Toetsrapportage stedenbouwkundig plan Rivierenwijk

Status

Deze toetsrapportage bevat de resultaten van de toets aan de gestelde gemeentelijke kaders voor de Rivierenwijk door het gemeentelijke toetsteam, met betrekking tot het concept-stedenbouwkundig plan Rivierenwijk, ontvangen op 10 januari 2008 en de daaropvolgende aanpassingen en bijstellingen van het plan tot 25 april 2008 .

Bijlage 3: Behoudenswaardige bomen Rivierenwijk

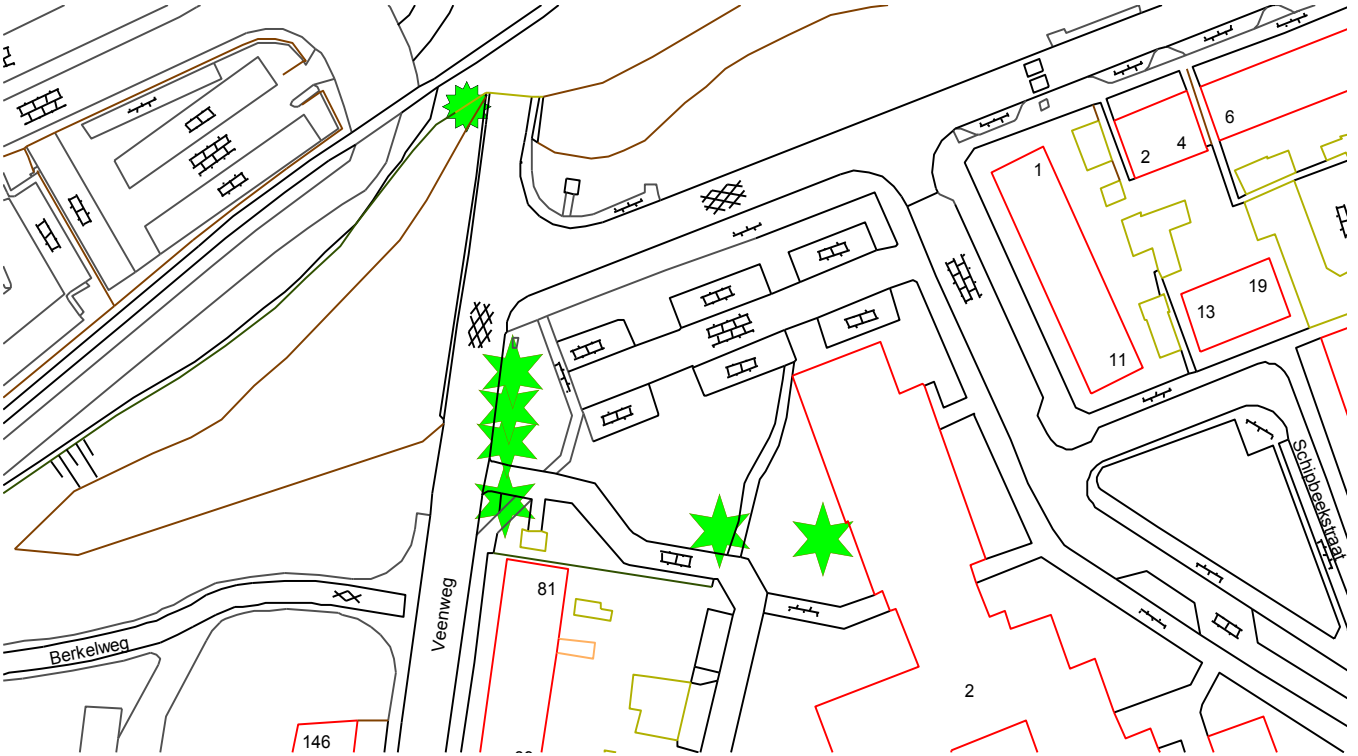
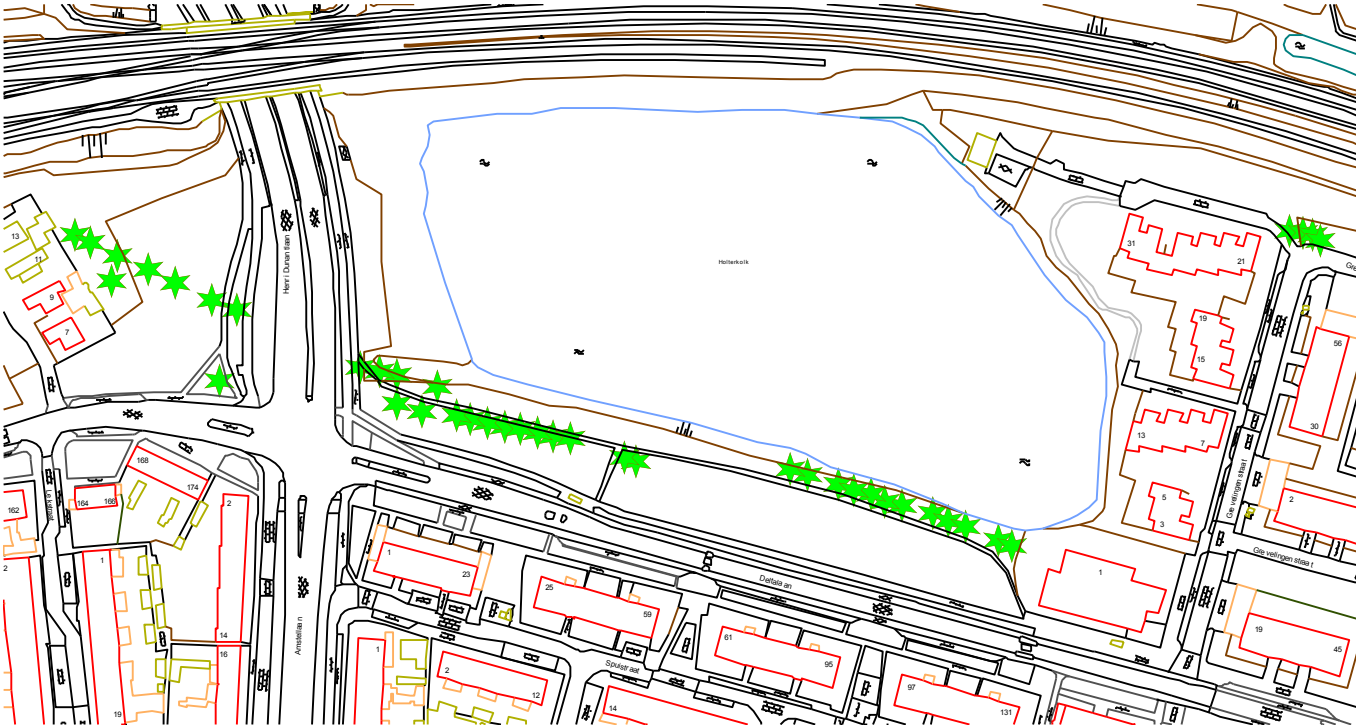
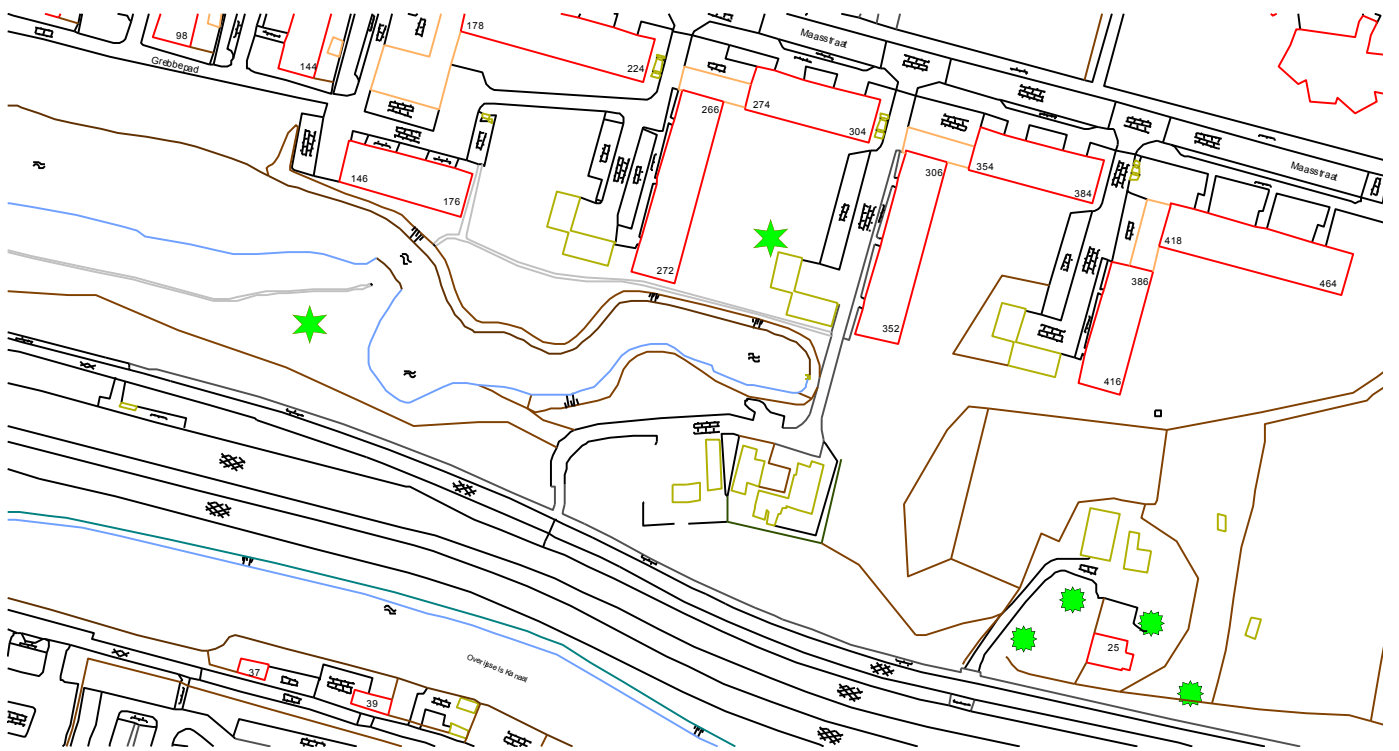
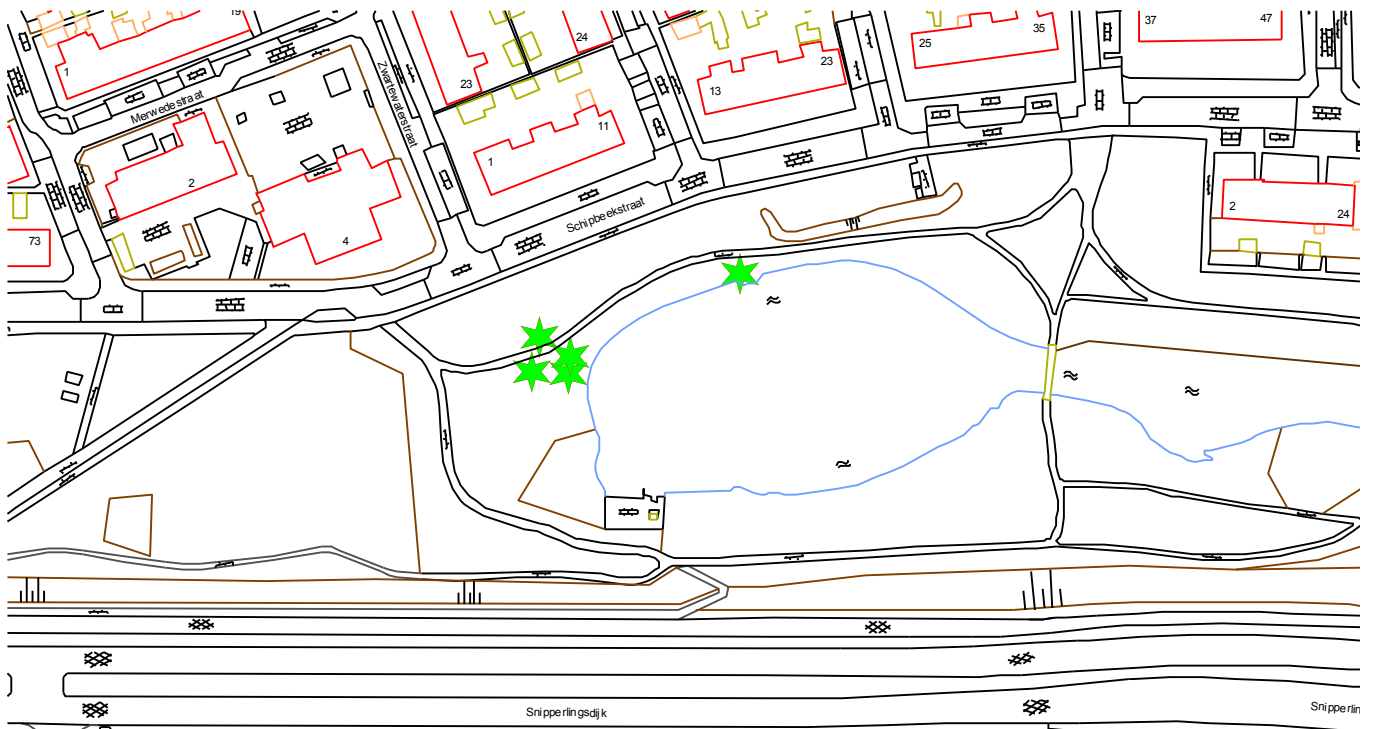
In de Rivierenwijk zijn diverse bomen aangewezen als Bijzonder Beschermwaardig. Deze bomen vormen de dragers van de bomenstructuur en genieten extra bescherming. Deze beschermwaardige bomen moeten worden opgenomen als uitgangspunt en dienen behouden te worden bij herinrichting van het gebied.

In bijlage 3 zijn de gebieden aangegeven waar herstructurering plaats vindt, maar ook beschermwaardige bomen staan (sloop en nieuwbouw).

Rondom de Holterkolk en aan de westzijde van de Amstellaan staan diverse beschermwaardige (gemeentelijke) bomen. Allen dienen geïntegreerd te worden in de plannen. Het toetsteam constateert dat vooral bomen aan westzijde Amstellaan niet terugkomen in huidige stedenbouwkundig plan.

Het voorliggend stedenbouwkundig plan dient op deze punten nadrukkelijk opnieuw bezien te worden, waarbij er zodanig ontworpen wordt dat beschermwaardige bomen behouden blijven. Hier zal in de uitwerking nadrukkelijk op getoetst worden.
